過電流ロック形高圧交流気中負荷開閉器(PAS)の仕様変更について (お知らせ)

平素は、当社製品をご利用いただき、誠にありがとうございます。
この度、過電流ロック形高圧交流気中負荷開閉器(PAS)の仕様変更を行いますのでお知らせいたします。

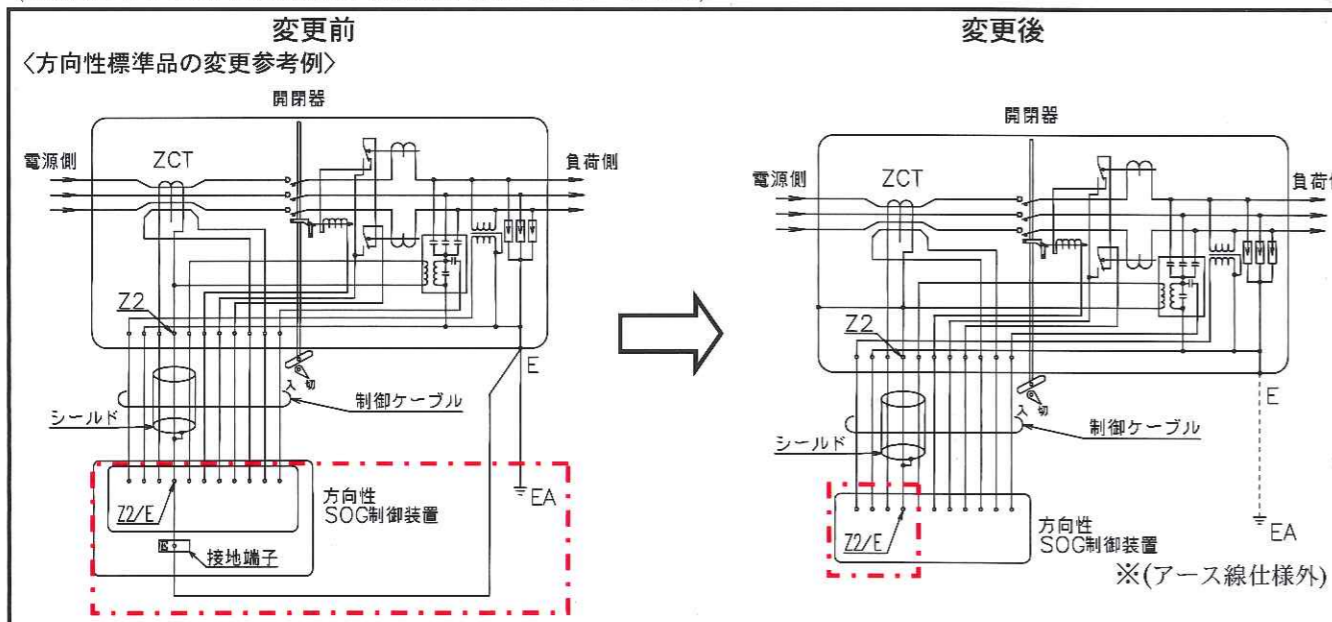
1-1 接地方式の変更

制御装置(リレー)の「Z2/E 端子」への接地を不要とし、工事の手間を省きました。
(開閉器内で「Z2」と開閉器の接地を共通としているため)

【プラスチックボックスの場合】		
単独接地の場合	共用接地の場合	変更後
<p>対象機種</p> <ul style="list-style-type: none"> 標準形 LA 内蔵 	<p>対象機種</p> <ul style="list-style-type: none"> 標準形 LA 内蔵 VT 内蔵 VT・LA 内蔵 	
【ステンレスボックスの場合】		
単独接地の場合	共用接地の場合	変更後
<p>対象機種</p> <ul style="list-style-type: none"> 標準形 LA 内蔵 	<p>対象機種</p> <ul style="list-style-type: none"> 標準形 LA 内蔵 VT 内蔵 VT・LA 内蔵

※制御装置を収納するボックスが、ステンレスボックス製の場合は、ボックス自体の接地が必要となります。
※アース線は仕様外となりますので、別途ご準備ください。
